## DODATEK Č. 5 K SOD/00643/2019/OIÚ ZE DNE 6.8.2019

### Intenzifikace ČOV Říčany

## ZMĚNOVÝ LIST č. 5

**Stavba:** Intenzifikace ČOV Říčany

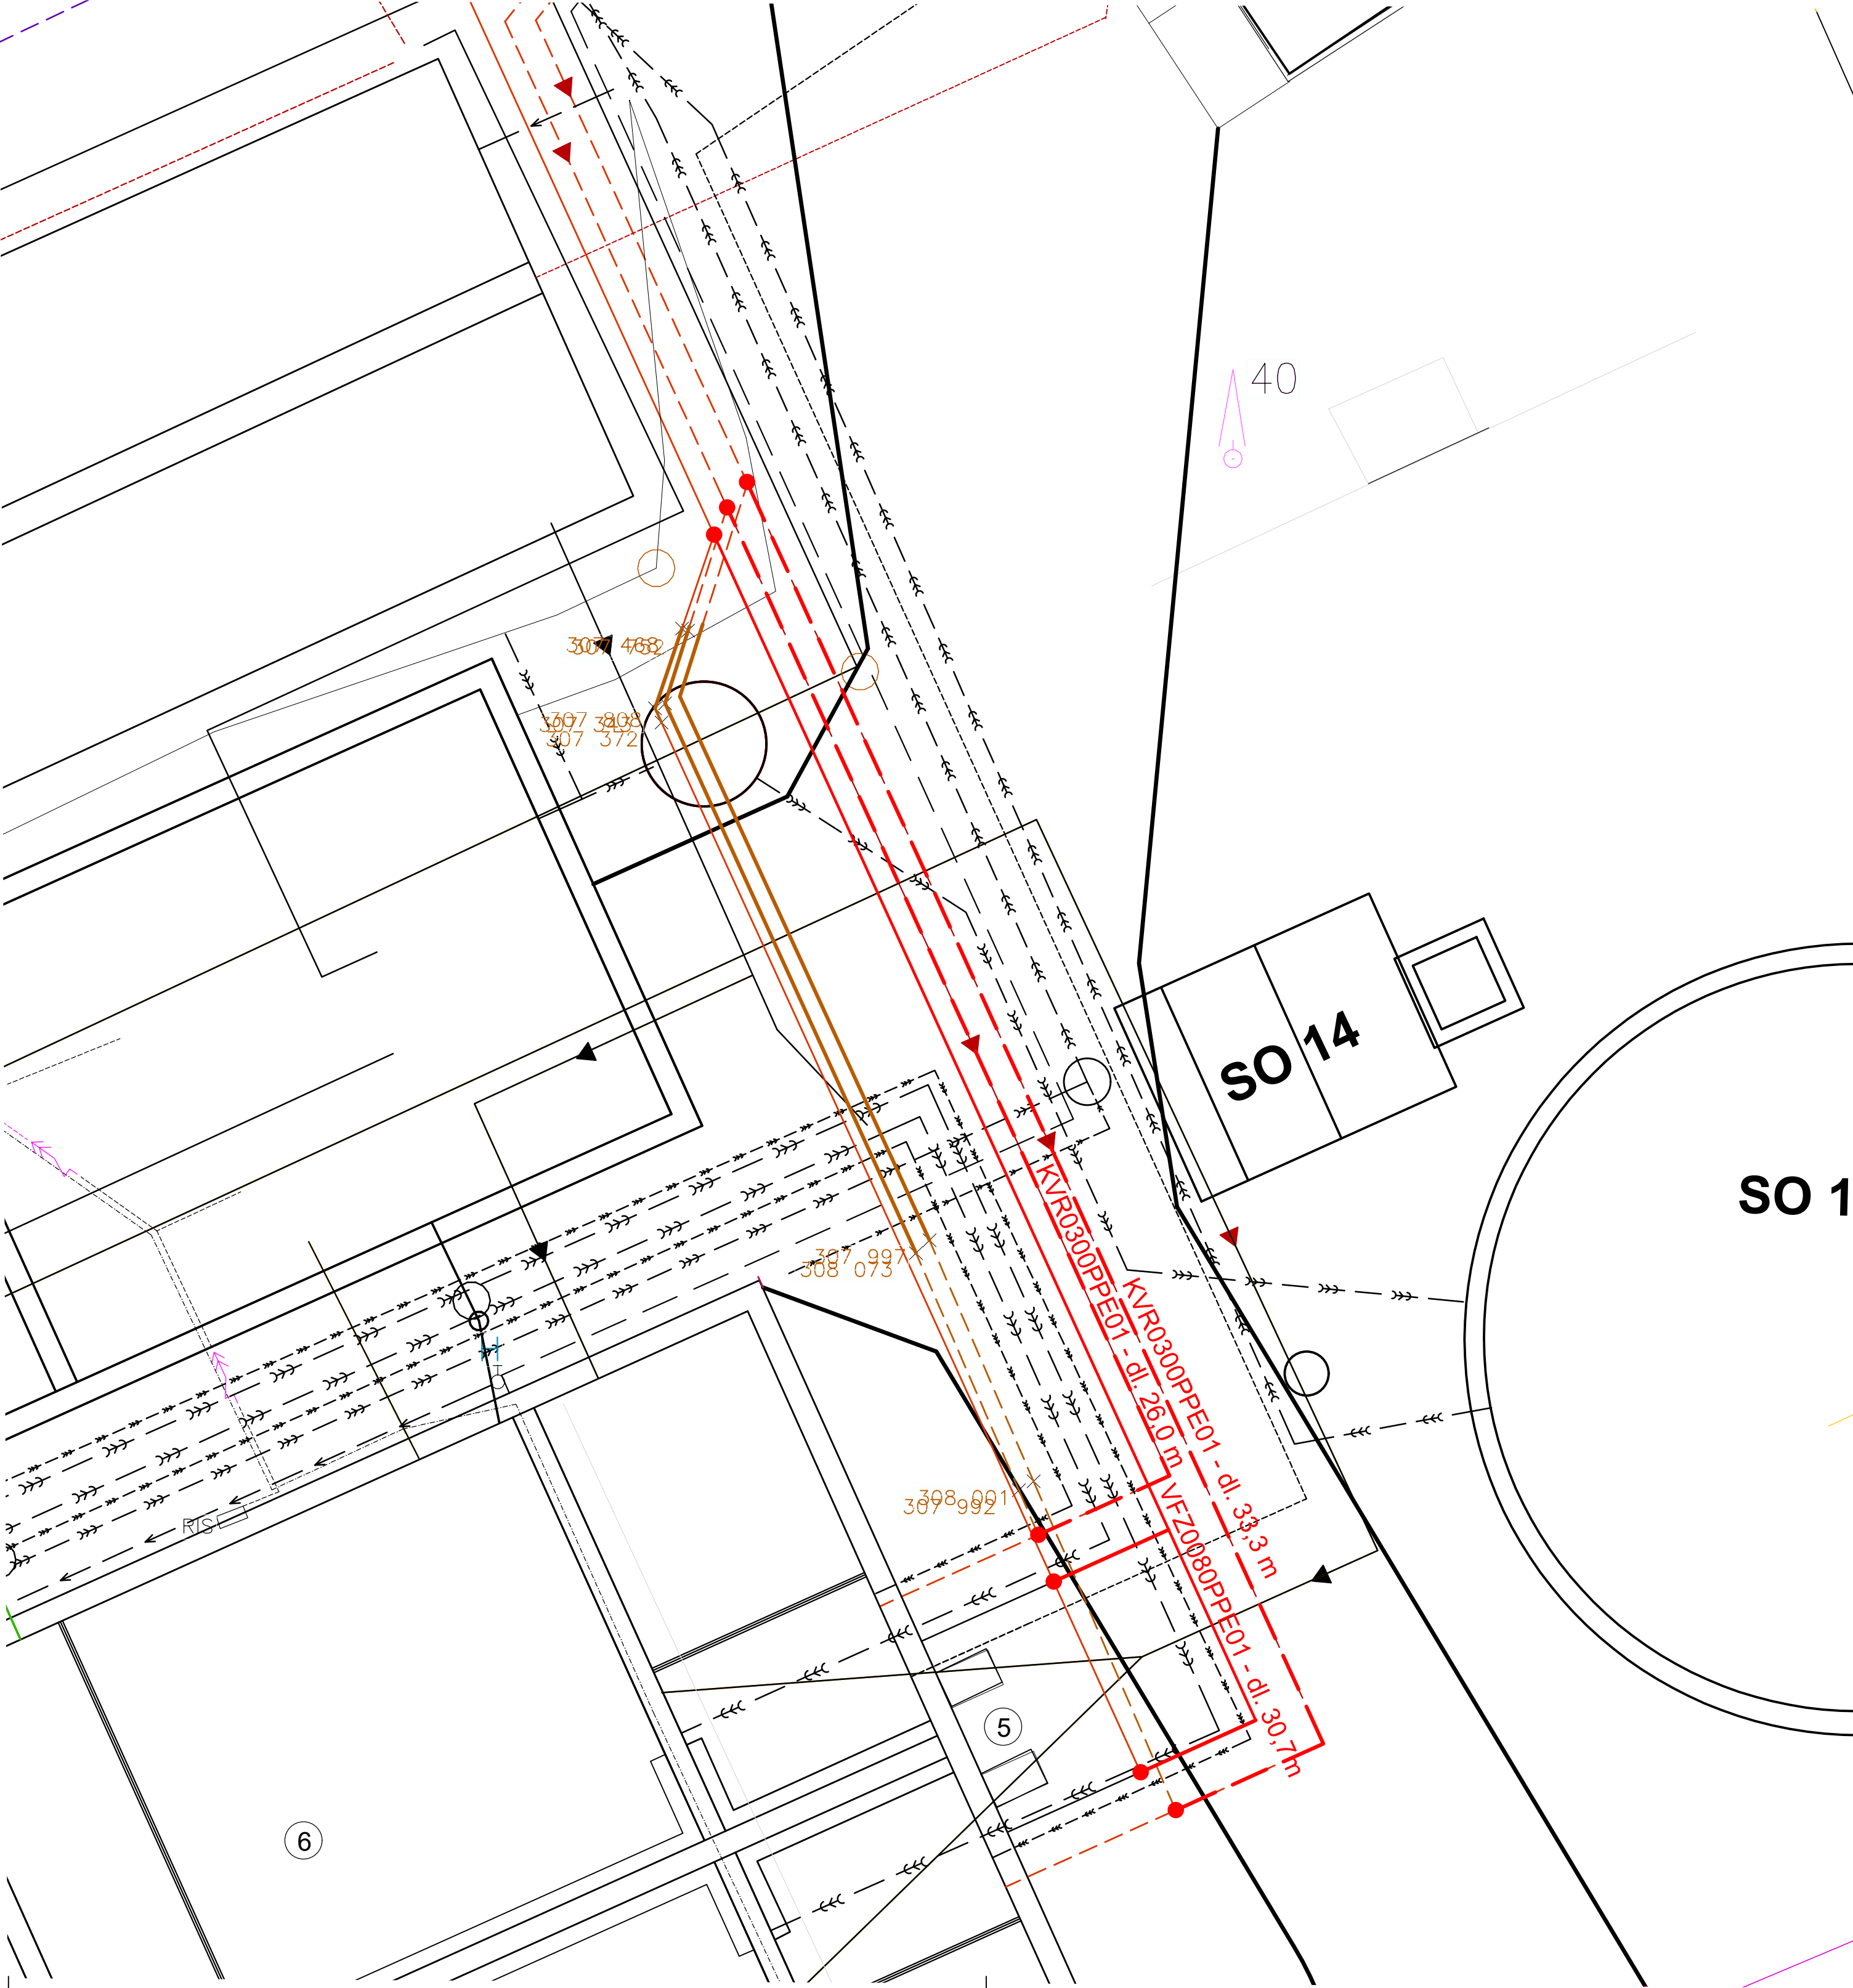
1. Odvoz sutě se zeminou, která byla v rámci realizace provizorní cesty odtěžena z pozemku města před ČOV (viz dodatek č. 3 tj. ve ZL.č. 3) a její odvoz nebyl řešen hned po realizaci této provizorní cesty na ČOV. Vytěženou zeminu se sutí je nutné odvést na skládku, protože město chce využít tuto část pozemku města k jiným účelům. Dokládáme zaměření tohoto odpadu včetně fotografií. Ze zaměření se jedná o 289 m3 tj. v přepočtu 578 t, zde je použit koeficient 2, protože se nejedná o čistou zeminu, ale o odpad. Při fakturaci bude dokládáno dle skutečnosti.
2. Přeložka vratného kalu – V průběhu stavebních prací spojených s výstavbou objektu SO 09.2 a SO 10 bylo zjištěno, že dochází ke střetu se spojovacím potrubím vratného kalu a fugátu. Z tohoto důvodu je nutné provedení jejich přeložek.

Stávající potrubí vratného kalu a fugátu se dle dostupných podkladů (DSPS) v tomto místě nemělo nacházet. Kolizní část potrubí byla geodeticky zaměřena zhotovitelem stavby. Na základě geodetického zaměření kolizní části a předpokládaného vedení trasy spojovacích vedení byla navržena přeložka těchto potrubí v délkách:

- Potrubí vratného kalu k AN I cca 33,3 m,
- Potrubí vratného kalu k AN II cca 26,0 m,
- Dočasné vedení fugátu v délce cca 30,7 s rozdělením do obou AN I a II, DN 80 PE.

Přesná délka vedení bude upřesněna po odкрыtí stávajících potrubí a jejich vedení. Dá se předpokládat, že na spojovacích potrubích bude nutné použít úhlové elektrotvarovky.

V případě vedení potrubí fugátu i vratného kalu se jedná o výtlačky.

Výškové vedení bude nutné upřesnit dle výšek potrubí v místech napojení na stávající potrubí.

**POZNÁMKA:**  
Potrubí pro fugát (VFZ) je pouze dočasné po dokončení objektu SO 10 bude toto potrubí zrušeno. Jedná se o gravitační potrubí a je tedy nutné respektovat výšku napojení na obou koncích.

Potrubí pro vratný kal (KVR) bude po provedení přeložky trvalé.

Výškové vedení ani přesnější poloha vedení stávajících potrubí v předpokládaných místech napojení nebyla geodeticky zaměřena.

**POZNÁMKA:**  
VÝŠKOPISNÉ, POLOHOPISNÉ ÚDAJE A PROFILY STÁVAJÍCÍHO POTRUBÍ JE NUTNÉ PŘEDEM OVĚŘIT.
